Vysvětlení zadávací dokumentace č. 01

**„Zvýšení kvality návazné péče v Nemocnici Vyškov, příspěvkové organizaci – část 2“
(dále také zakázka)**

Evidenční číslo veřejné zakázky: Z2019-031157

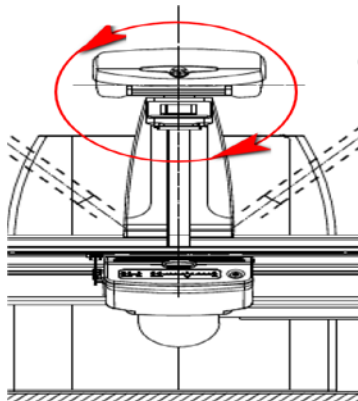
Zadavatel požaduje: Rotace nosiče rentgenky minimálně kolem vertikální osy s rozsahem min. 270°. Dotaz:

Nerozumíme požadavku zadavatele na rotaci kolem osy nosiče rentgenky a ani si ho neumíme u stroje tohoto typu představit. Nemá zadavatel spíše na mysli rotaci rentgenky kolem horizontální osy, jak je naznačeno na obrázku?

Ano, uchazeč vnímá požadavek na tento parametr správně. Jedná se o administrativní chybu při přepisu. Požadavek na tuto rotaci je kolem horizontální osy.
